Artikel: Aktueller Wettbewerb : Polizeiuni : Fachhochschule für Polizei in Villingen-Schwenningen/Schwarzwald

Aktueller Wettbewerb

Polizeiuni
Fachhochschule für Polizei in Villingen-Schwenningen/Schwarzwald

1. Preis: Werkgemeinschaft Architekten, Ingenieure, Planer

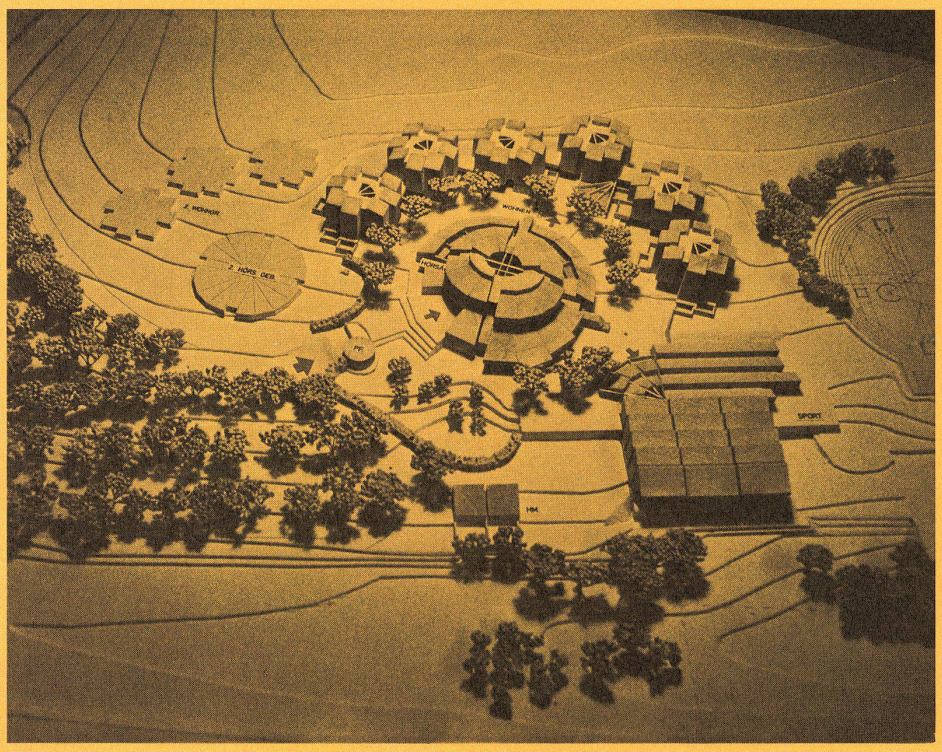
Zufahrt, Parkierung, Notausfahrt, Pforte und Wirtschaftszufahrt sind gut und übersichtlich angeordnet. Die ringförmige Binnenerschließung ist übersichtlich. Die Gebäudestellung läßt keine Lärmbeeinträchtigung erwarten.

Straffe und enge Zuordnung aller Bereiche, gute Erweiterungsmöglichkeiten, den Sicherheitsaspekten wurde besondere Sorgfalt gewidmet.

Hervorzuheben sind die geringe Inanspruchnahme des Geländes, die Freihaltung des südlichen Grünzugs, die sinnvolle Anordnung der Sportplätze und die Berücksichtigung der westlichen Hangsituation.

Die Gebäudezugänge sind eindeutig und übersichtlich.

Die Unterrichts- und Wirtschaftsbereiche sind in einer ringförmigen Anlage mit Zentrierung durch eine mittige Haupttreppe und Aufteilung in vier Sektoren angeordnet.

Dies ist im Prinzip eine richtige Anordnung der Funktionen. Die Bauform führt jedoch zu außerordentlichen Zwängen in den Unterrichtsbereichen mit z. T. schwierigen Raumzuschnitten. Die Flure sind mit Sicherheit nicht ausreichend.

Die sektorale Gliederung führt auch im Speisesaal und Küchenbereich zu Problemen.

Die Unterkünfte stellen eine gute und kompakte Lösung durch Verkettung von Gruppenhäusern eines einheitlichen Typs dar, der sich zu einer trotz der beachtlichen Dimension gut gegliederten Gesamtanlage zusammenschließt. Die zentralen Treppenhäuser ergeben für die Zimmeranordnung lebendige Innenbereiche.

Der Sport mit seinem Hallen- und Freizeitbereich ist gut zugeordnet.

Die Raumqualität und die Gestaltung sind im Wohnbereich gut und in der Sporthalle angemessen.

Das konstruktive System ist in allen Bereichen klar nachgewiesen und problemlos.

2. Preis: Dipl.-Ing. Jan Beng Oei + Partner, Fellbach

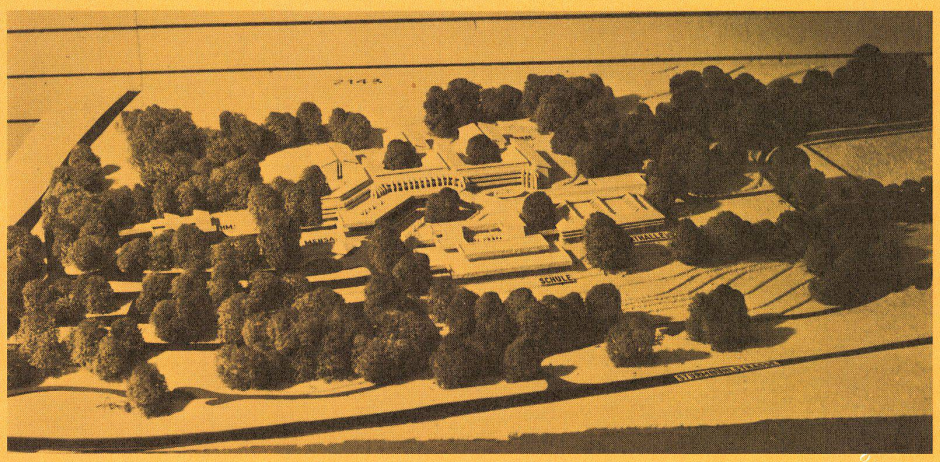
Eine eindeutige Zufahrt zum Haupteingang fehlt. Anerkannt wird die getrennte Fußgängererschließung vom Villingertal her. Zentraler Hauptzugang sowie die Zugänge zu den einzelnen Bereichen sind gut auffindbar. Alle Bereiche sind sinnvoll einander zugeordnet. Besonders hervorgehoben werden die Ausbildung des Talzuges, die Freihaltung des charakteristischen Westhanges, die günstige Lage der Sportplätze und die geländeschonende Kompaktheit des Baukomplexes.
Das Gesamtkonzept entspricht in großem Maße den Erwartungen der Aufgabenstellung.

Die Gebäudezugänge sind gut gelöst. Der Wirtschaftsbereich muß allerdings gesondert gesichert werden.
Der Unterrichtsbereich ist funktionell und räumlich sehr gut gelöst.
Speisesaal und Cafeteria sind gut dem Forum und den Wohnbereichen zugeordnet. Räumliche Entwicklung und Organisation auch des Betriebsbereiches sind gut.
Die Wohnbereiche sind in 3 Flügeln gut an das Zentrum angeschlossen, mit überschaubaren Dimensionen und kurzen Wegen zum Wirtschaftsbereich. Die Aufenthaltsräume liegen an richtiger Stelle. Problematisch ist der schmale Zuschnitt der Zimmereinheiten. Ungenügend ist der Abstand zwischen den beiden östlichen Bauten.
Der Sportbereich ist in allen Teilen gut gelöst und sowohl den Unterkünften sowie den Freisportanlagen richtig zugeordnet.
Die Zuordnungen sind für alle Funktionen sehr gut und lassen auch einen hohen Erlebniswert erwarten.
Die kompakte Anlage ist sehr übersichtlich mit räumlichen Schwerpunkten an den wesentlichen Stellen und damit von großer Lebendigkeit.

Das konstruktive System im Lehr- und Aufenthaltsbereich ist nicht durchgearbeitet. Der Wohnbereich hat Wandscheiben und ist dadurch problemlos.

3. Preis: Dipl.-Ing. Hanspeter Klein, Dipl.-Ing. Wolf-D. Breucha, Stuttgart
Mitarbeiter: Gisela Jansen, Oswald Kummert

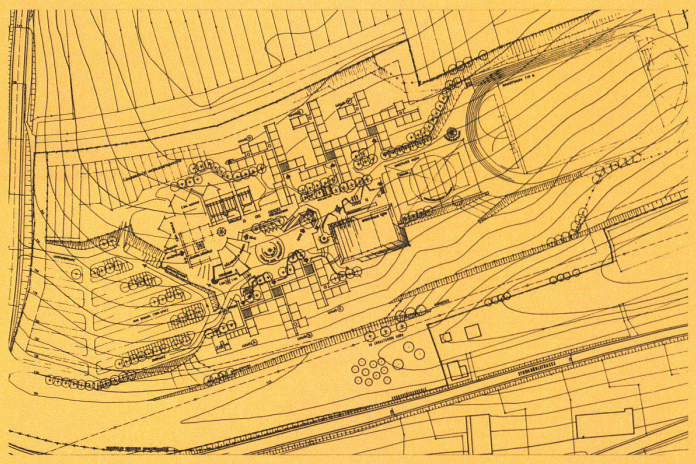
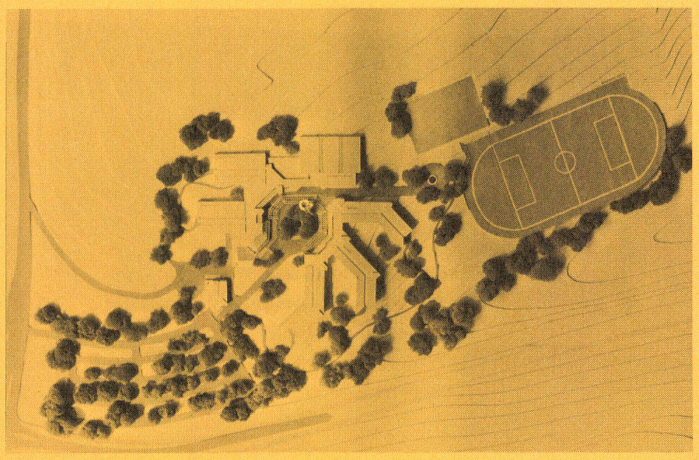
Städtebauliche Konzeption
Hauptzufahrt, Parkierung, Pforte, Wirtschaftszufahrt und Notausfahrt sind einwandfrei. Die Zugänge zu den Einzelbereichen entlang des zentralen, gestreckten Raumes sind deutlich und übersichtlich angeordnet. Die Erweiterung der Unterkünfte ist im Sinne der vorgeschlagenen Konzeption kaum möglich, die Erweiterung der Unterrichtsbereiche ist nur pauschal angedeutet. Die Freiräume sind differenziert. Dieser Gesamteindruck wird beeinträchtigt durch eine eher zufällig wirkende Kleinteiligkeit und eine gewisse Unentschiedenheit.

Organisation und Funktion
Die Zugänge zum linear entwickelten Forum sind im Grundsatz richtig. Günstig ist die Eingangslösung zum Unterrichts- und Speisesaalbereich; besonders gut die Andienung über den Parkplatz sowie Anordnung der Garagen.
Die Wohnbereiche sind trotz starker Gliederung gut erschlossen und durch Trennungen flexibel.
Der Unterrichtsbereich ist durch zentralen Erschließungsraum mit guter funktioneller Zuordnung der Lehr- und Arbeitsbereiche übersichtlich und räumlich schön gelöst.
Der Wirtschaftsbereich liegt an richtiger Stelle.
Aus Sicht des Nutzers ist die Verbindung zur zentralen Halle des Unterrichtsbereiches und die Übersichtlichkeit hervorzuheben.
Eine Gliederung in Süd- und Nordteil bringt überschaubare Dimensionen bei den Unterkünften und ist nicht negativ zu bewerten.

Konstruktive Ausbildung
Die konstruktive Ausbildung der Wohngebäude bringt keine Probleme mit sich. Hingegen ist vor allem die Stützenstellung im Unterrichtsbereich vielfach an den Stellen nicht nachgewiesen, an denen Schwierigkeiten zu erwarten sind.
